<b>STAVBA: Bytový dům Nováčkova 38, Brno</b>	<b>ZL 25</b>	
<b>ÚSEK: Zařizovací předměty, svíslé a kompletní konstrukce, podlahy a podlahové konstrukce</b>		
<b>NÁVRH NA OCENĚNÍ ZMĚNY      NÁVRH NA OZNÁMENÍ Č.: 25</b> <b>PŘÍKAZ KE ZMĚNĚ Č.:</b> <b>Úprava sprechových koutů</b>		
<b>KOMU: OI MMB</b>	<b>OD: SKR stav s.r.o.</b>	<b>DATUM:</b>
<b>ODESLÁNO: POŠTOU:</b>	<b>KURÝR: FAX:</b>	<b>OSOBNĚ:</b>
<b>MAIL</b>		
<b>PŘEDMĚT ZMĚNY:</b> Předmětem změny je záměna vaniček a zástěn za podlahové vpusti		
<b>DOTČENÉ MÍSTO:</b> <b>Zařizovací předměty, svíslé a kompletní konstrukce, podlahy a podlahové konstrukce</b>		
<b>ODKAZ NA VÝKRESY:</b> projektová dokumentace		
<b>ODKAZ NA SOUPIS PRACÍ:</b> viz položkový rozpočet „Změna č. 25 – Úprava sprechových koutů“		
<b>ODKAZ NA JINOU ČÁST SMLOUVY:</b>		
<b>POPIS ZMĚNY:</b>		
<p>Dne 10.3. byly na KD stavby řešeny vaničky a zástěny v koupelnách. Bylo rozhodnuto, že ve všech koupelnách budou zrušeny vaničky a zástěny kvůli lepšímu přístupu osob. Vaničky a zástěny budou nahrazeny podlahovými vpustí, které byly dne 31.března odsouhlaseny ADP.</p>

**Stavba:** 19/328\_ZL\_ - Bytový dům Nováčkova 38 - ZL - DOD 6  
**DOD 6**  
**Objekt:** ZL 25 Změnový list

POHLED BOČNÍ DVORNÍ

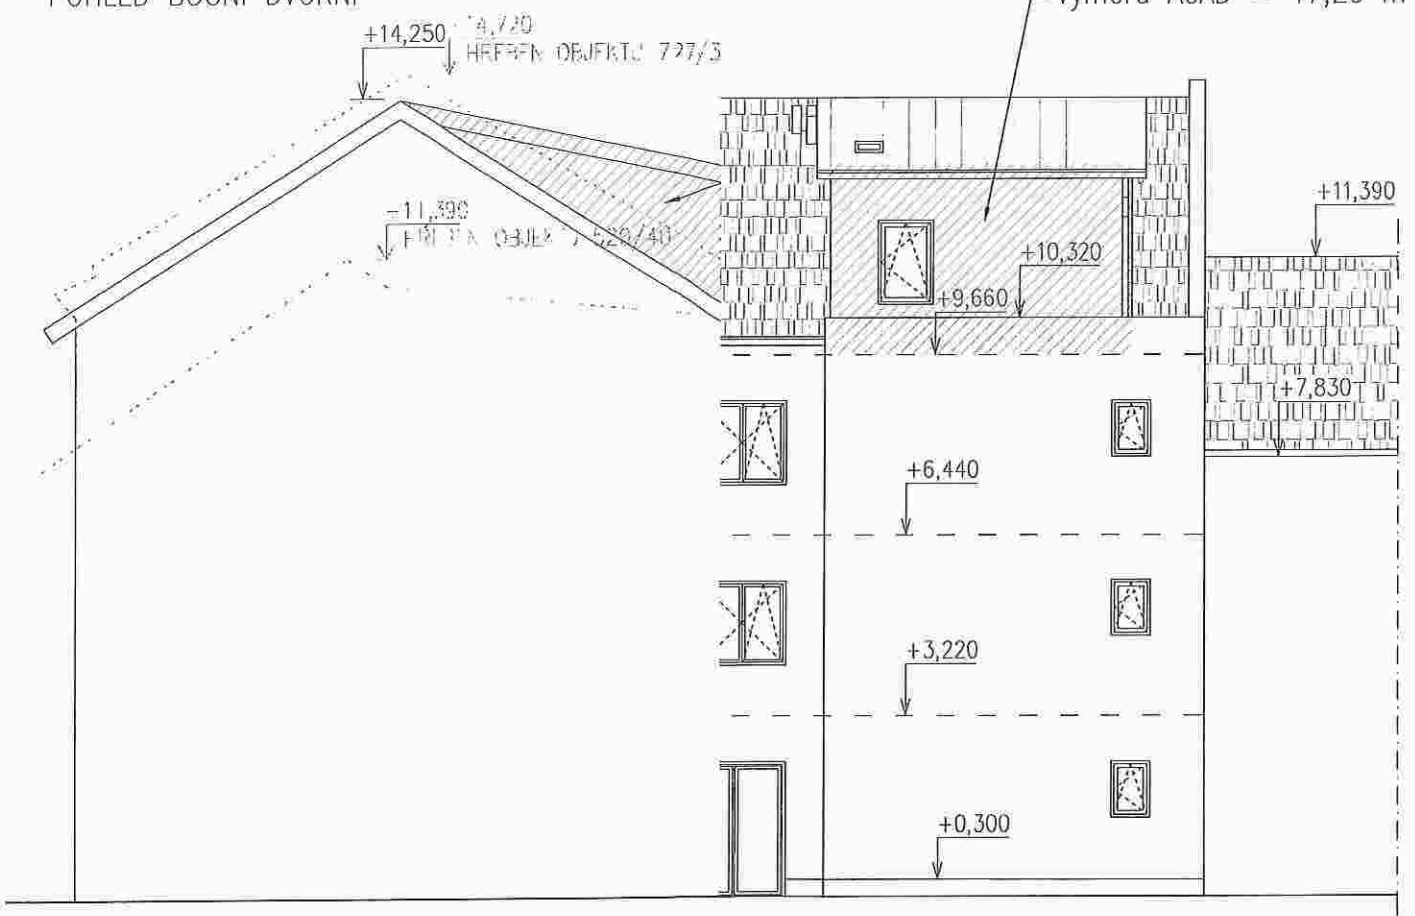
P.č.	Číslo položky	Název položky	MJ	Množství	Cena / MJ	Celkem
<b>Díl: 62</b>		<b>Úpravy povrchů vnější</b>				<b>49 073,64</b>
115	622311837RT5	Zateplení fasády, minerálními deskami s poedélným vláknem, tloušťky 200 mm, kontaktní nátěr a silikátová omítka, škrábaná, zrnitost 2 mm	m2	31,64000	1 551,00	49 073,64

Součinitel tepelné vodivosti izolantu je 0,036 W/mK.

Boční strany : 7,22\*2

Čelo : 17,2

Výměra ACAD = 17,20 m<sup>2</sup>
